RESPUESTA A LAS CONSULTAS REALIZADAS POR LICITADORES SOBRE PLIEGO DE CLAUSULAS ADMINISTRATIVAS PARTICULARES Y PLIEGO DE PRESCRIPCIONES TÉCNICAS EN RELACIÓN AL EXPTE “SUMINISTRO, INSTALACIÓN, CONFIGURACIÓN Y PUESTA EN MARCHA DEL SISTEMA AUDIOVISUAL DE LA SEDE DE MÁLAGA DEL CENTRO DE COORDINACIÓN DE EMERGENCIAS 112- ANDALUCÍA”.

Expediente: CONTR 2023/364302.

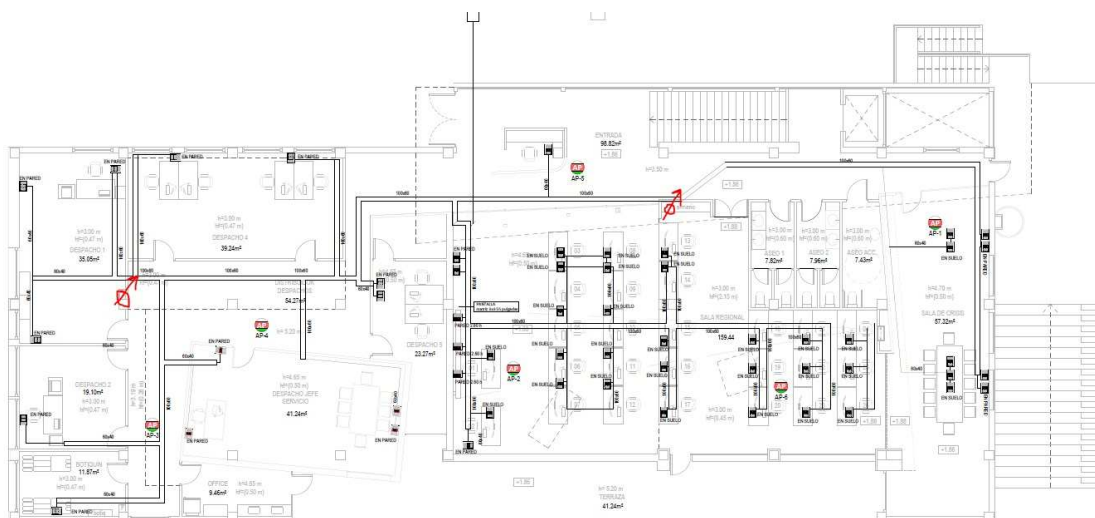
1.- En reunión del día 31 preguntaron dónde están los conductos verticales para calcular los metros de cable que deben tirar y así poder ajustar mejor los precios de la oferta.

Planta -2. La vertical del almacén llega hasta la azotea, tiene algún cableado de antena y conductos libres. La vertical del salón de actos llega hasta planta 0, tiene cableado de datos y video y pocos conductos libres. La vertical bajo escalera llega a arqueta de calle, tiene cableado de fibra y electricidad y conductos libres. Toda la planta tiene falsos techos registrables.

Planta 0. La vertical de despacho viene de -1 y llega hasta la azotea, tiene algún cableado de antena y conductos libres. La vertical de Sala Regional viene de -1 y llega hasta planta 0, tiene cableado de datos y video y pocos conductos libres. Toda la planta tiene falsos techos registrables.
